**Gutachterliche Stellungnahme vom 16. Februar 2015**

**Gutachten Nr. 110-PG-2015**

Gutachterliche Stellungnahme zur brandschutztechnischen Bewertung beim Einbau von Sita Dacheinläufen

Einbau Regeldetail auf Grundlage der baurechtlichen Regelwerke

Einbetonierter SitaMulti Dachgully mit Aufsatzrahmen und zusätzlichem Höhenausgleichstück in einem befahrbaren Parkdeck. Anlage 9

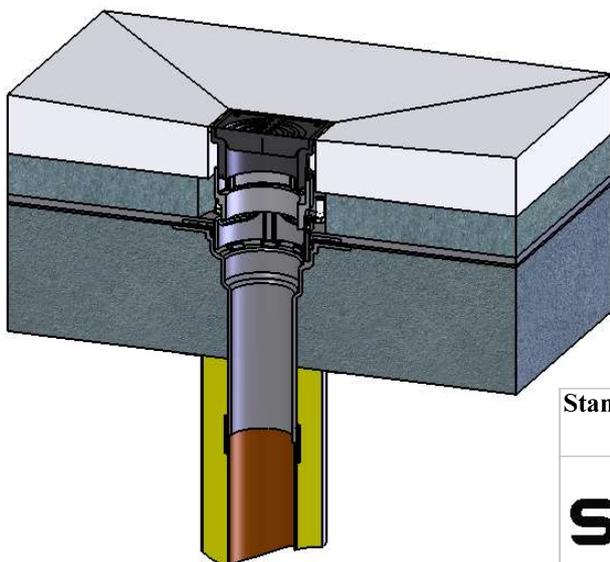
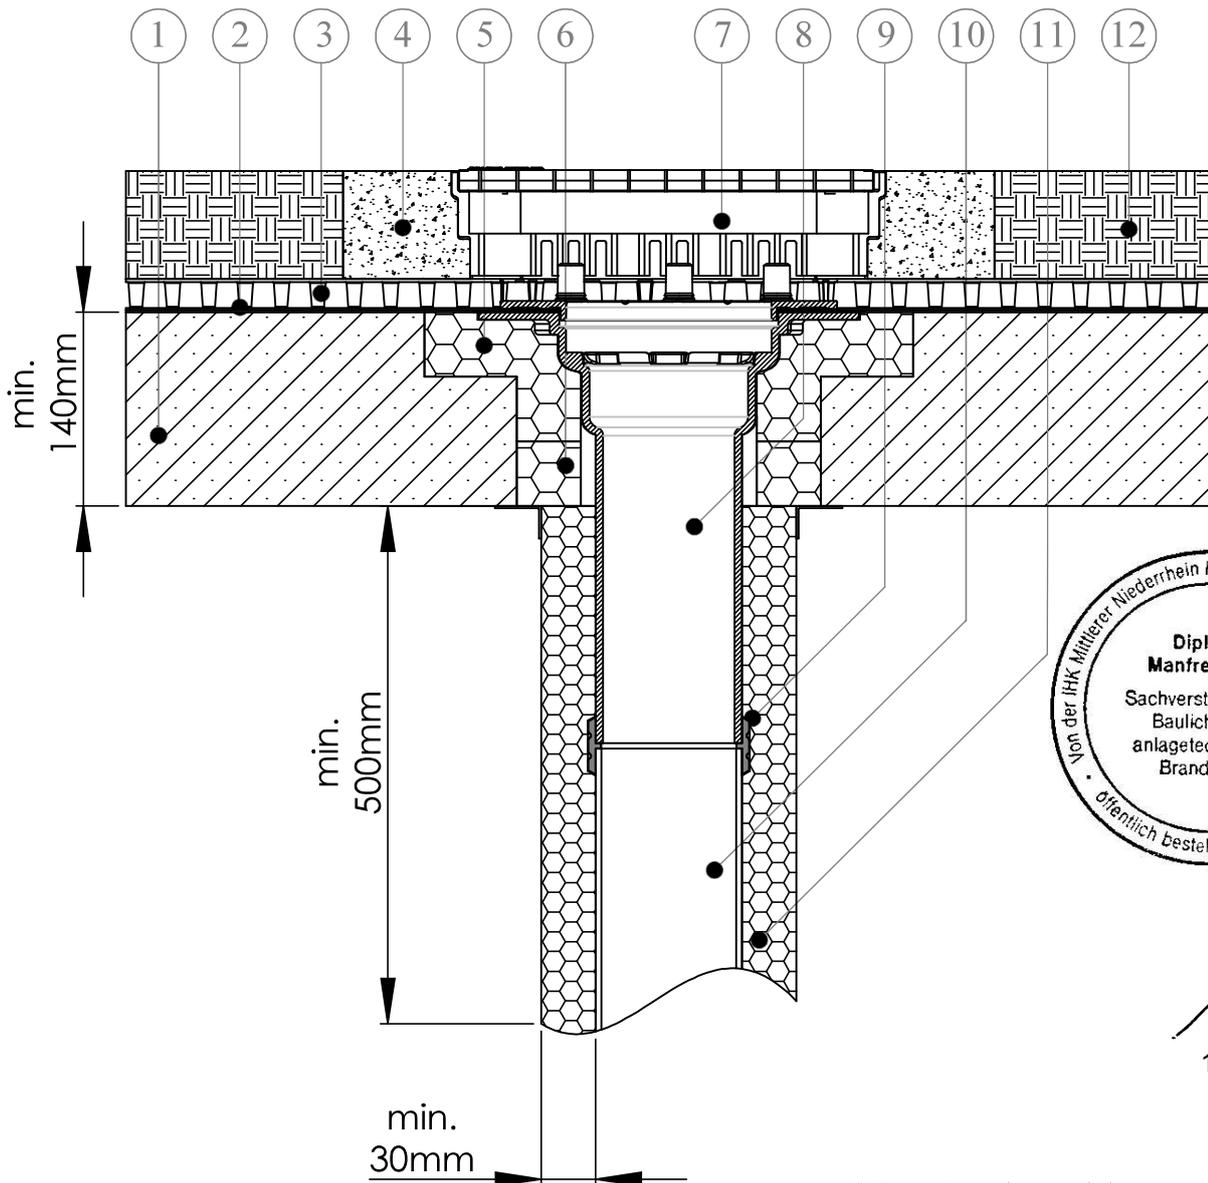
Bei Dachflächen mit Kiesauflast (Anlage 8) sowie bei befahrbaren Parkdeckflächen aus Beton (Anlage 9) ist eine mittig montierte 1 m<sup>2</sup> große Dachdämmung aus Mineralwolle, Schmelzpunkt 1.000 C°, nicht erforderlich!

**SitaMulti Dachgully, mit Schaumglaskörpern und SitaGreen Gründachscht in einer extensiv begrünten Dachfläche.**  
Anlage 10

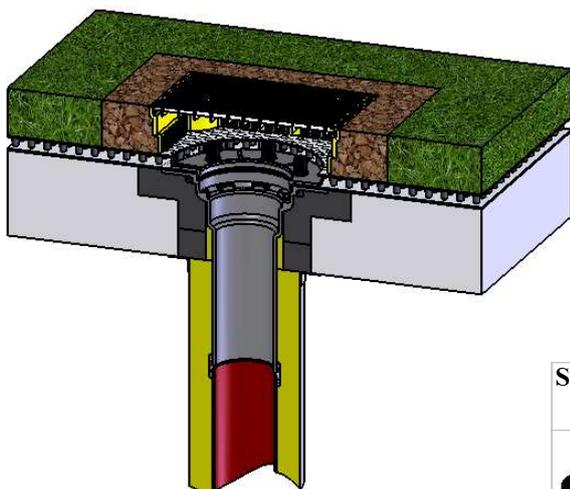
Bei extensiv begrünten Dachflächen (Anlage 10), wird im Bereich des Dacheinlaufes ein umlaufender und mind. 150 mm breiter Kiesstreifen fachgerecht angeordnet und in die begrünte Dachfläche eingebunden.
